Asunto: Proyecto 00117074 - Reducción de la vulnerabilidad climática y el riesgo de inundaciones en zonas costeras urbanas y semiurbanas de ciudades de América Latina

Solicitud de Cotización PNUD-ECU- SdC-ADQ-21-142880 – Adquisición de un Sistema de Alerta Temprana contra inundaciones

Nota Aclaratoria No. 2

CROQUIS REFERENCIAL UBICACIÓN ESTACIONES SAT

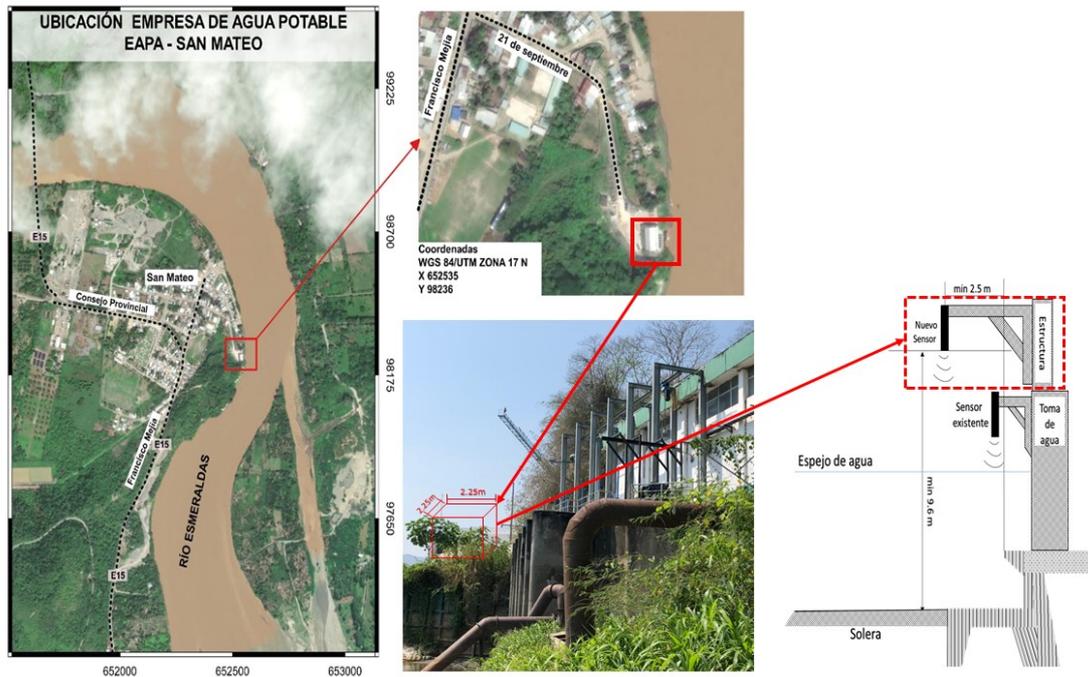
En el archivo "nota aclaratoria 1", en la respuesta a la pregunta número 51 se hace referencia a las fotografías /esquemas disponibles de los sitios, pero en la información enviada por correo electrónico ni en el Sistema E-Tendering se encuentra subida dicha información.

Anexo 4
